298ページ 露出・半埋込形のスイッチボックス位置
図、上部開口寸法図相違

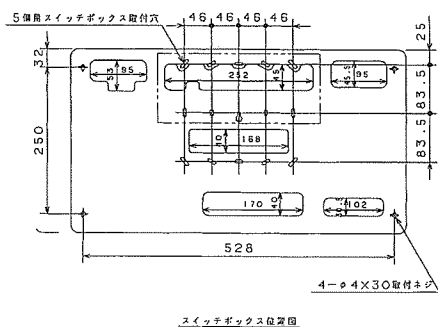
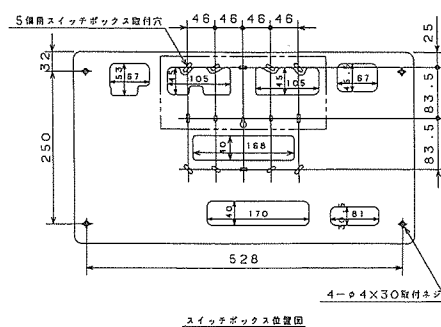
**9 ALG3308PA、ALG3408PA
ALG3508PA、ALG3608PA**
